# 改善箇所説明図

ファイナルドライブギア部

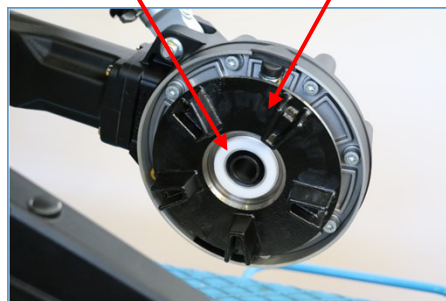
ファイナルドライブギア部において、部品組付け指示が不適切なため、部品組付け時にフレキシブルカップリングハブのエッジでシールリングを損傷させているものがある。そのため、当該カップリングハブからオイルが漏れ、最悪の場合、タイヤに付着して滑って転倒するおそれがある。

追加オイルシール

全車両、オイルシールを追加する。なお、オイル漏れが発生している場合は内部シールリングを新品に交換する。
